wpd Altilia S.r.l.

Oggetto: [ID 7318] Procedura di Valutazione di Impatto Ambientale ai sensi dell'art.23 del D.Lgs.

152/2006 relativa al Progetto di un impianto per la produzione di energia elettrica a fonte eolica

Chiarimenti parere MIC prot. n. 0020134-P del 11/09/2023

Punto di vista I07 (Scatto B) - Tratturo (627251.63 m E; 4510420.30 m N)

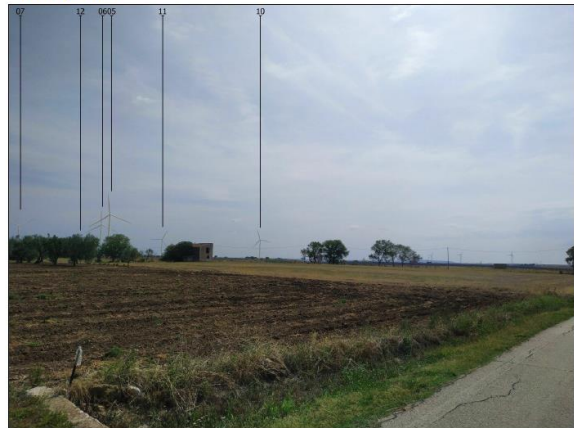
P.to 6. Il parere del MIC evidenzia e sottolinea ancora la mancanza di studi dell'impatto visivo del progetto dal tratturello Gravina – Matera.

Anche in questo caso, contrariamente a quanto sostiene il MIC, la documentazione richiamata “mancante” è stata oggetto di approfondimento dalla Ditta e contenuta nei fotoinserti oggetto di richiesta di integrazioni.

La documentazione richiesta è contenuta nell'elaborato *“DW20123D-V40 – Fotoinserti integrativi da Puglia e Basilicata”*. Per semplicità di visione si riporta uno stralcio della richiamata analisi svolta, sottolineando che la Ditta ha predisposto per il richiamato vincolo **n°3 punti di ripresa per un totale di n°6**
